CIRCULAR N° 5

Ref.: L.P. N° 1600160800 - Contratar la Remodelación del Sistema de Protección Contra Incendio (SPCI) de Planta Logística La Tablada, Departamento Montevideo.-

Solicitamos tomar nota de las siguientes notas aclaratorias, modificaciones y agregados al Pliego de la Licitación de referencia:

Zanjeado y tendido de cañerías:

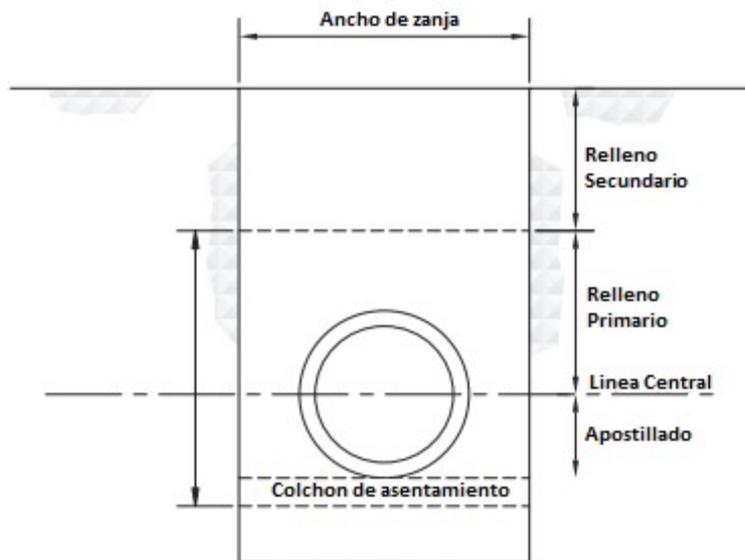
El proyecto deberá tener en cuenta la norma ASTM D2321. El apostillado (ver croquis que acompaña esta respuesta) deberá ser de arena, pero se deberá considerar el siguiente agregado:

La ubicación transitoria del material removido será de forma tal que permita la libre circulación y tal que no se generen riesgos para el personal que se encuentre trabajando en las zanjas abiertas.

Se hará una cama de arena de asentamiento del tubo, de 15 cm de espesor, en toda la extensión de las tuberías enterradas, teniendo en cuenta todos sus elementos como ser: bloques de anclajes necesarios, espacios para la instalación de elementos de transición y de accesorios para derivaciones y conexiones a hidrantes y líneas existentes, etc. La arena deberá ser limpia y tamizada, para evitar la presencia de impurezas que puedan generar daños a la tubería.

En esta instalación de la Planta de La Tablada, las cañerías de PEAD se enterrarán a una profundidad de 0,8 metros para instalación general, y un (1) metro para pasaje debajo de calles o un metro y medio (1,5) en los lugares donde se indique en el plano, medidos en la generatriz superior de la tubería. Se deberá instalar a una profundidad de 15 cm una cinta de nylon de señalización de la cañería de PEAD. Donde existan otros servicios de planta, como ser trincheras o cables del suministro eléctrico, se pasará por debajo de estos servicios a por lo menos 0,5 m. Puntualmente, se puede aumentar la profundidad para salvar este tipo de inconveniente.

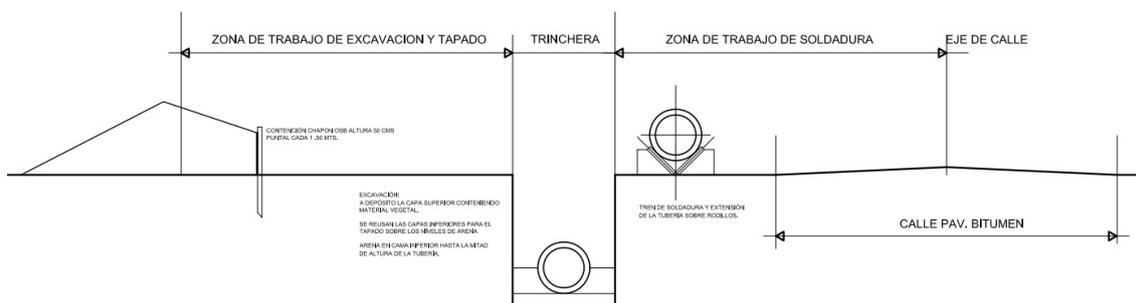
Diámetro de tubería Pulgadas	Ancho mínimo de zanja Pulgadas	MM
4	21	533,4
6	23	584,2
8	25	635
10	27	685,8
12	30	762
15	34	863,6
18	38	965,2
21	43	1092,2
24	46	1168,4
